令04原機(峠)165
令和5年3月28日

国立研究開発法人日本原子力研究開発機構
人形峠環境技術センター

核燃料物質使用施設保安規定の変更認可申請について

新 旧 対 照 表

第4図 品質マネジメントシステム文書体系

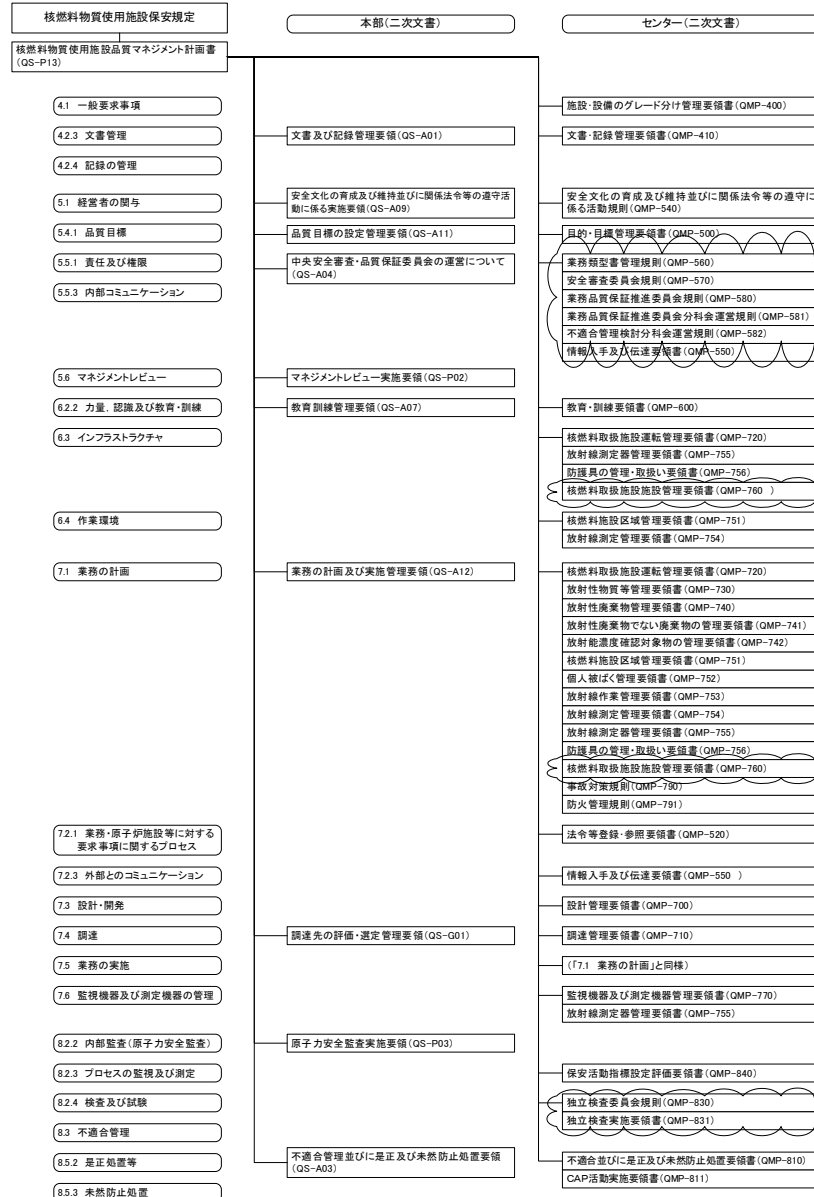
変更の理由 1
使用規則で用いられている用語（施設管理）と整合を図る。

変更の理由 5
センターの二次文書の識別をより確実にするために文書番号の付番を統一する。
